Plan Local d'Urbanisme

Procédure de modification simplifiée

Document n°1

Notice de présentation de la procédure et justification du projet

Calcul de la distance

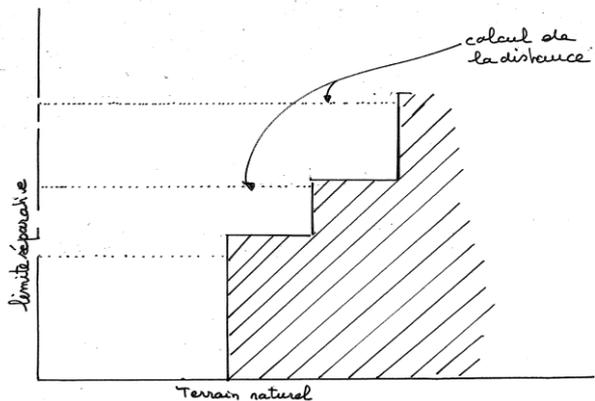
En effet, jusqu'à présent pour calculer la distance d'implantation entre les limites séparatives et le bâtiment à construire la ville prenait comme référence la hauteur de chaque niveau du bâtiment.

Cette interprétation du juge administratif ne correspond pas au sens premier voulu par les rédacteurs du PLU. Aussi, afin de lever toute ambiguïté pour l'avenir, il est proposé de supprimer dans l'ensemble des articles concernés la formulation « en tout point du bâtiment » et de remplacer celle-ci par un graphique synthétique explicatif, accompagné du commentaire suivant :

Pour calculer la distance de recul d'un bâtiment par rapport aux limites séparatives dans le cas d'un bâtiment présentant plusieurs volumes de hauteurs différentes, il convient de calculer la distance de chacun des volumes de la construction par rapport aux limites séparatives.

- ❖ Il est donc proposé de supprimer, dans l'ensemble du règlement et notamment aux différents articles 7, les termes, « en tout point du bâtiment » et de lui substituer le graphique ci-dessus accompagné du commentaire.
